EKE 60.2M

Remplacement du Touch-Control Réf. pièce dét. 564525 (ancien modèle) contre la Réf. pièce dét. 5318090

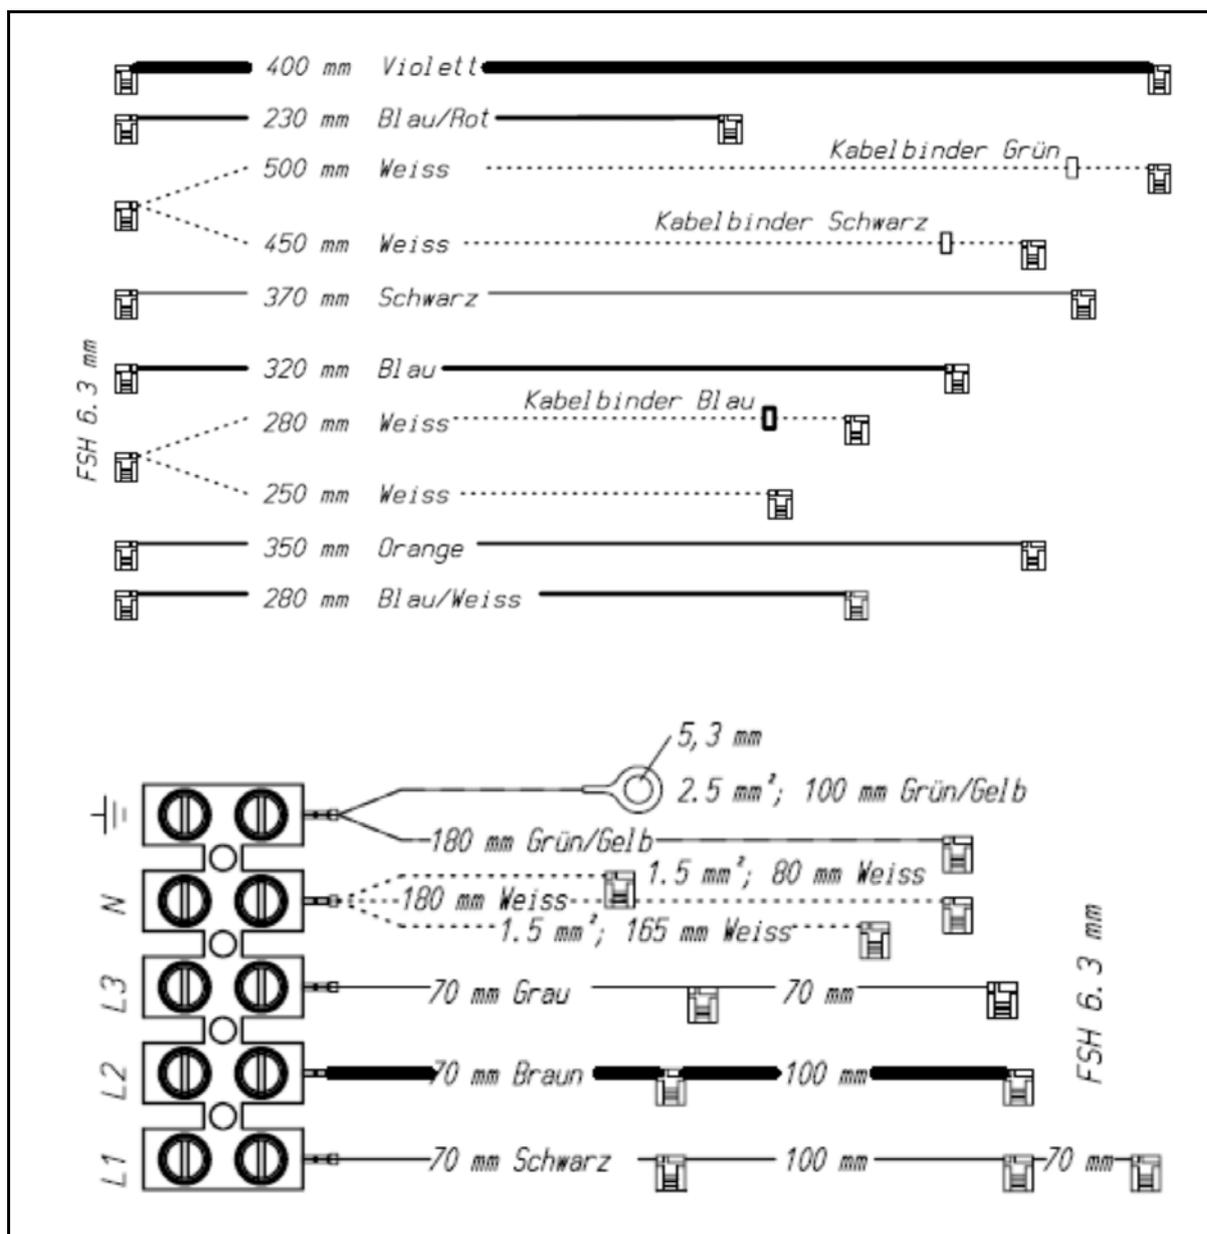
Dans le cadre du Touch-Control (Réf. pièce dét. 531809) les connexions 30 et 31 ont été modifiées et les connexions de câbles sont devenues trop courtes. Le faisceau de câbles joint doit également être remplacé. Une fois la réparation terminée, un essai suivant VDE 0701 doit obligatoirement être effectué.
